COMMUNAUTÉ DE COMMUNES AUNIS ATLANTIQUE (17)

PLAN LOCAL D'URBANISME INTERCOMMUNAL — HABITAT

REPONSES AUX AVIS DES COMMUNES

PROPOSITIONS DE REPONSES AUX OBSERSATIONS ISSUES DES AVIS FAVORABLES DES COMMUNES LORS DE L'ARRET DU PROJET DE PLUI-H LE 23 OCTOBRE 2020, SOUS RESERVE DE LEUR PRISE EN COMPTE LORS DE L'APPROBATION DU PLUI-H

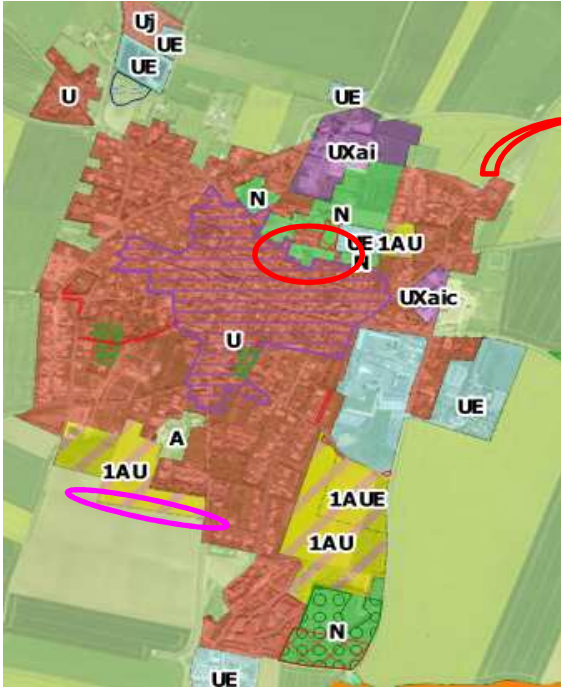
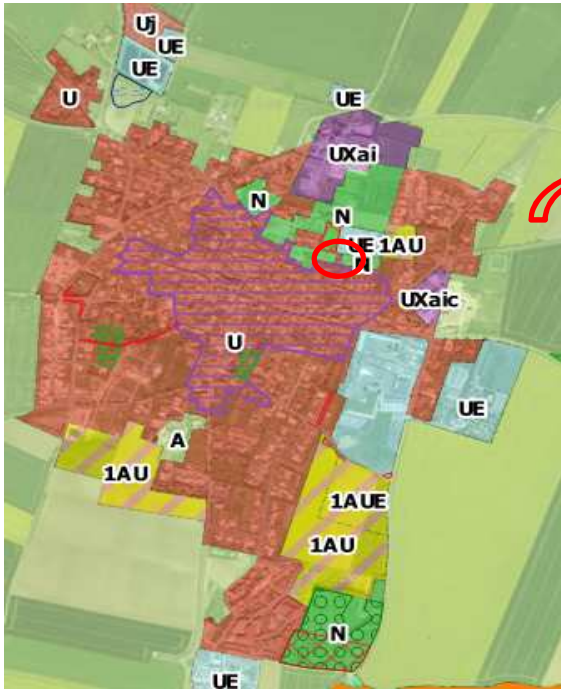
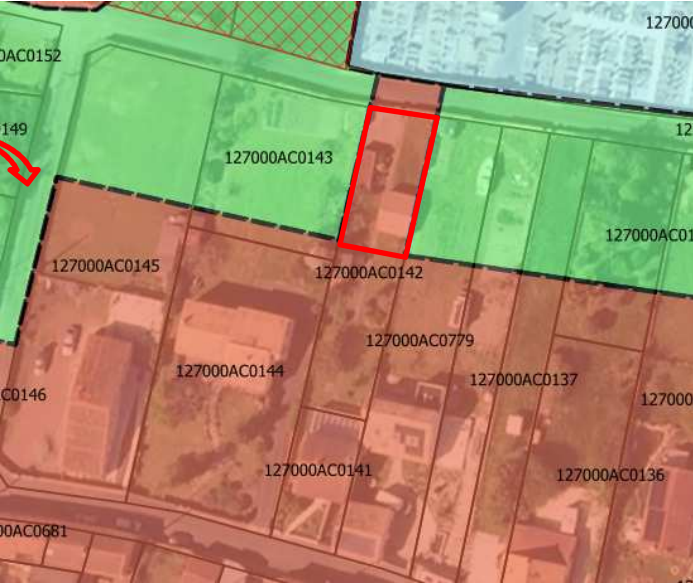
Communes	Avis favorables des communes avec observations	Orientations des réponses	Propositions de réponses apportées aux observations, sous réserve de la validation du conseil communautaire lors de l'approbation du PLUi-h
Andilly	Passer la zone 2AUX pour l'extension de la Zone d'Activités de Bel Air en 1AUX	Négative	Après étude des besoins en développement économique, suite à la remarque de l'Etat sur l'incompatibilité de la zone 2AUX avec le Document d'Aménagement Commercial (DAC) du SCOT du Pays d'Aunis, il sera proposé de supprimer la zone 2AUX. 
Andilly	Précision sur les parcelles AB0089 et AB0021 (constructibles au POS)	Sans suite	Cette observation est de l'ordre informatif. Il n'y aura pas de suite à donner, dans la mesure où le zonage 1AU considère également que les parcelles mentionnées sont constructibles avec une opération d'aménagement d'ensemble. 
Benon	Enlever la protection du boisement (Parcelle AB36 : jardin mis en zone boisement protégé)	Positive	Après vérification, il ne semble pas effectivement qu'il s'agisse d'un boisement significatif relevant un enjeu paysager dans le bourg. Ainsi, la protection pourrait être retirée.

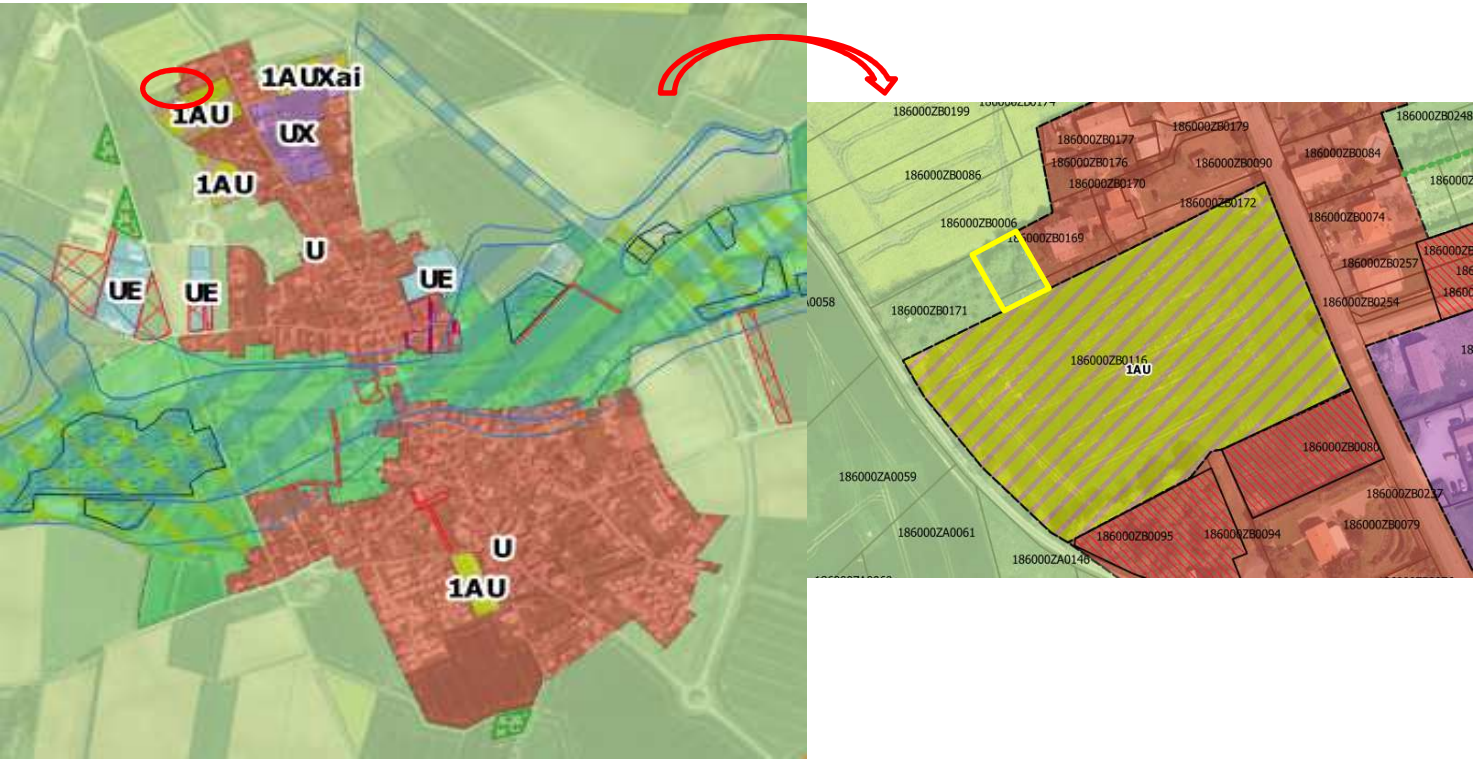
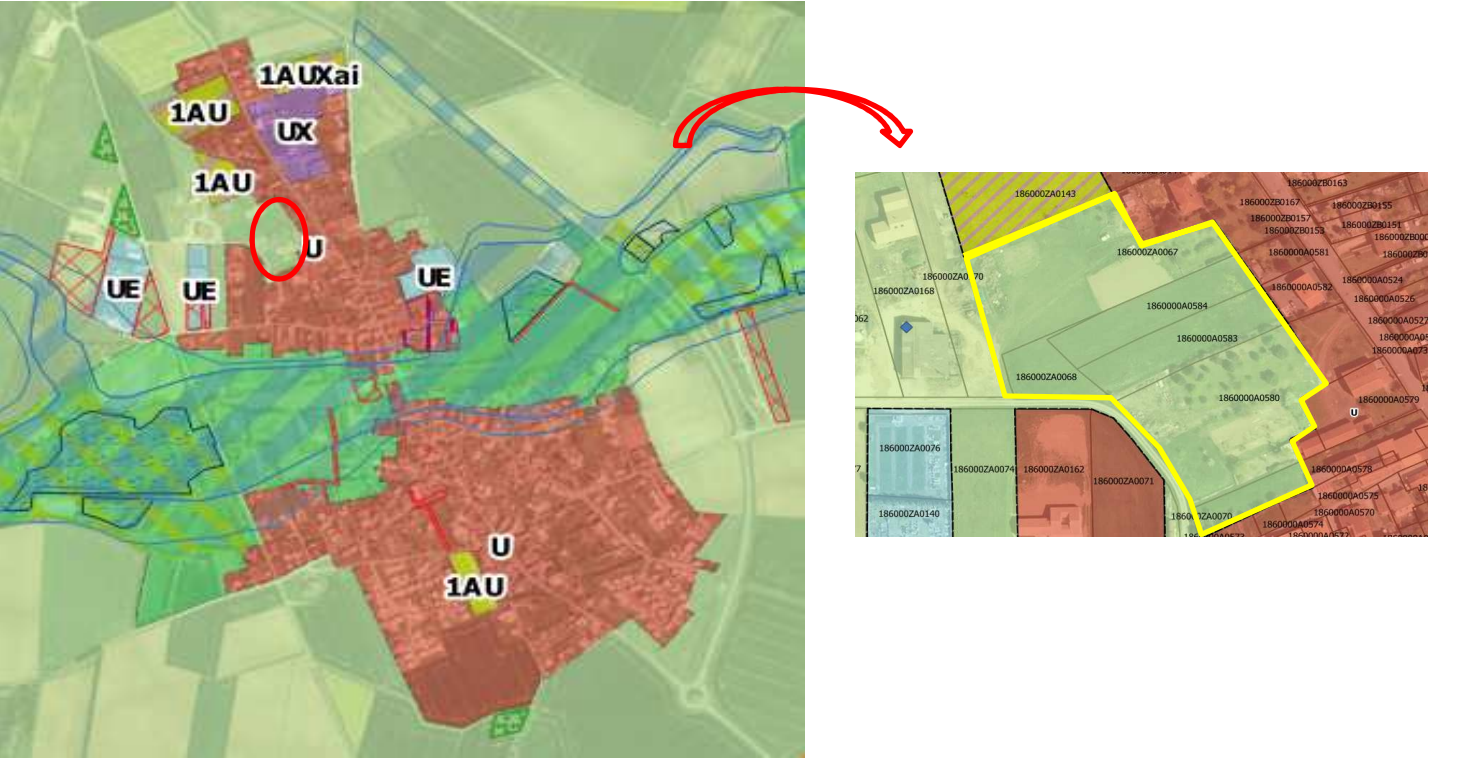
Charron	Mettre l'atelier communal ainsi que les clubs canins en zone UE (rue du 19 mars 1962)	Positive	Le club canin (terrain appartenant à la CdC) est sur la parcelle AD0143 et de part sa vocation d'activité de loisirs pourrait être zoné en UE. Il est en de même pour les ateliers municipaux (AM0001), équipements publics. Ces parcelles sont également au zonage RS2 du projet de PPRN dont les règles sont très limitatives. La continuité urbaine serait assurée car la zone UE ferait le lien entre la zone U au Nord et la zone UE au sud (en jaune). 
Charron	Classer le terrain cadastré AD 142 en zone Uxc (rue du 19 mars 1962)	Positive	La parcelle AD0142 est le terrain de la Banque populaire (partie rouge -extrait cadastral ci-dessus) dont la destination est "commerce et activité de service" et la sous-destination "activités de service où s'effectue l'accueil d'une clientèle". Le zonage Apc pourrait être remplacé par un zonage UXc, correspondant à l'activité économique à dominante commerciale et existante. La parcelle est également soumis au zonage RS2 du projet de PPRN dont les règles sont très limitatives. La continuité urbaine serait également assurée pour permettre ce zonage.

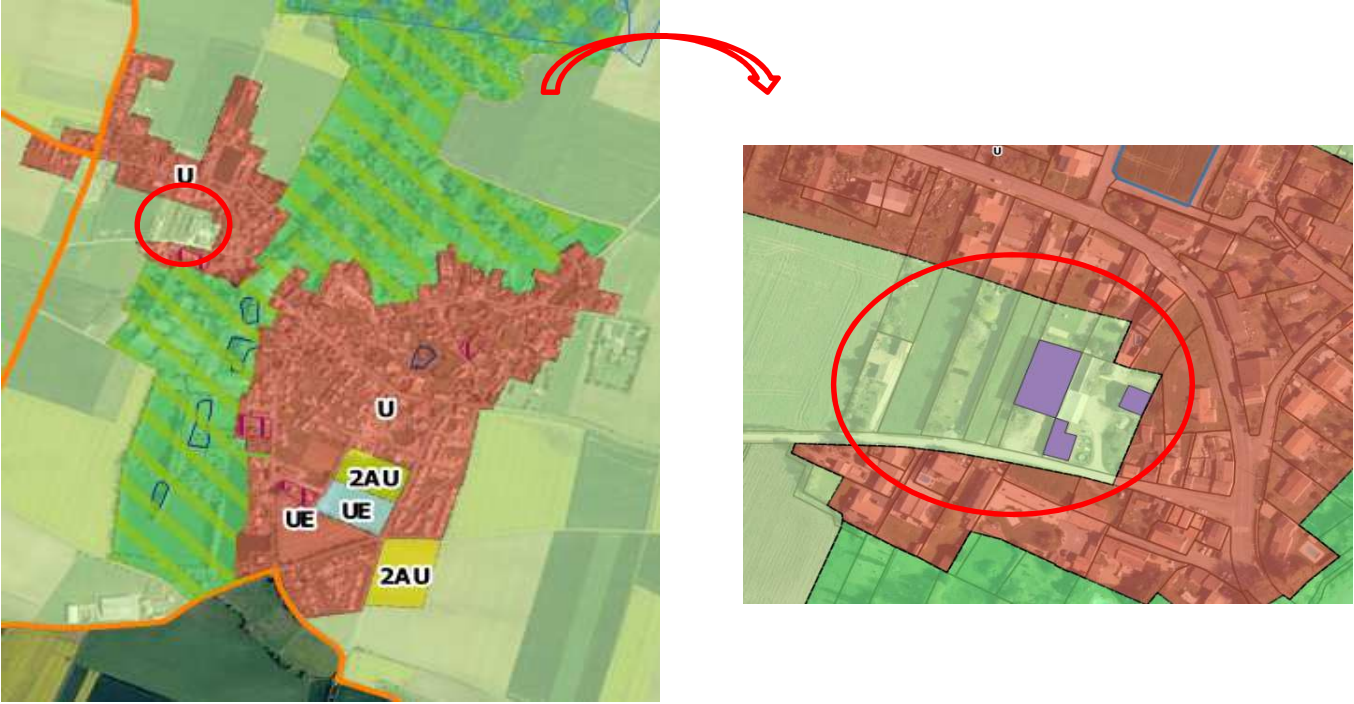
Communes	Avis favorables des communes avec observations	Orientations des réponses	Propositions de réponses apportées aux observations, sous réserve de la validation du conseil communautaire lors de l'approbation du PLUi-h
Charron	Etendre l'extension du lotissement Les Hauts des Moulins jusqu'à la parcelle AM76 (rue de la Bertinière)	Positive	Il serait possible d'étendre sur la partie "blanche" du projet de PPRN la zone 1AU (partie jaune) jusqu'à la parcelle AM0076 (partie bleue), impliquant une augmentation de la surface de 1900m². Il conviendrait alors de réduire cette même zone 1AU (partie rouge) pour tenir compte de la présence de la zone RS3 au sud de la zone 1AU, interdisant la constructibilité pour de nouveaux logements, soit environ 3300m². 
Charron	Supprimer le zonage 1AU des Hautes Groies et le remplacer par du U (compte tenu de l'avancée du projet de lotissement et de sa réalisation avant la prise d'effet du PLUi)	Négative	Il n'a pas été déposé de demande d'autorisation d'urbanisme (permis d'aménager), le site ne peut pas être considéré comme étant achevé avant l'approbation du PLUi-h. Il n'y aura pas de changement de zonage.
